OGGETTO: Invio integrazioni richieste con Giudizio del CCR VIA n. 3595 del 20.01.2022

PROCEDIMENTO: Verifica di Assoggettabilità a VIA per aumento quantitativi

IMPIANTO: Impianto recupero rifiuti inerti non pericolosi ubicato in via degli Orti n.3 – COLLECORVINO (PE)

Fig. 1 – Ubicazione barriera antipolvere ed antirumore

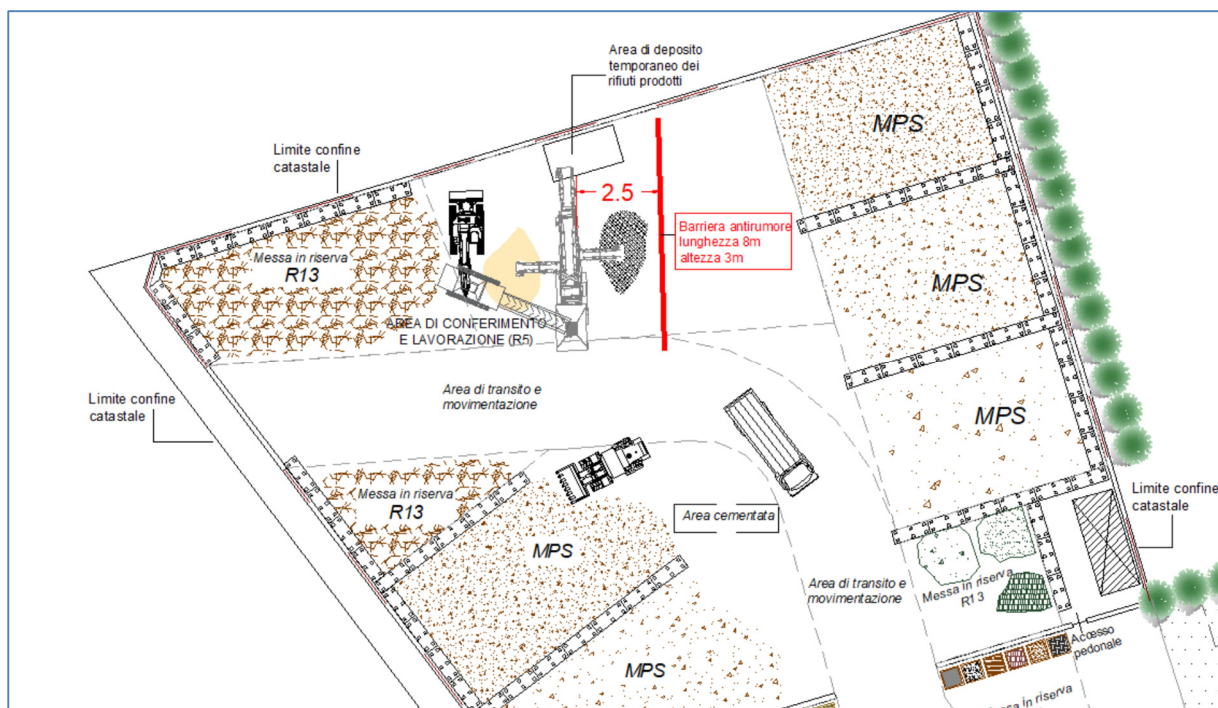
2. REVISIONARE LA RELAZIONE DI IMPATTO ACUSTICO

- è stato eliminato il riferimento e il contributo dovuto alla presenza di un secondo frantumatore; come già chiarito nella ns nota integrativa del 24.11.2021, nel primo studio si era data un'impostazione eccessivamente conservativa poiché il frantumatore utilizzato sarà sempre unico anche se sono state previste, per esigenze logistiche, due postazioni di lavoro all'interno del sito.
- è stato previsto quale intervento di mitigazione, l'installazione di una barriera antirumore in prossimità della sorgente più significativa (ovvero il frantumatore) e interposta con la prima abitazione. Tale intervento diminuisce notevolmente il contributo emissivo con il conseguente abbassamento dei livelli acustici presso il recettore abitativo più vicino. La barriera svolge altresì anche un'azione di confinamento contro la diffusione di polveri.

A seguito di questi due interventi, i livelli acustici si sono considerevolmente ridotti (v.si tab. 5) e distanziati da quelli che sono i limiti normativi.
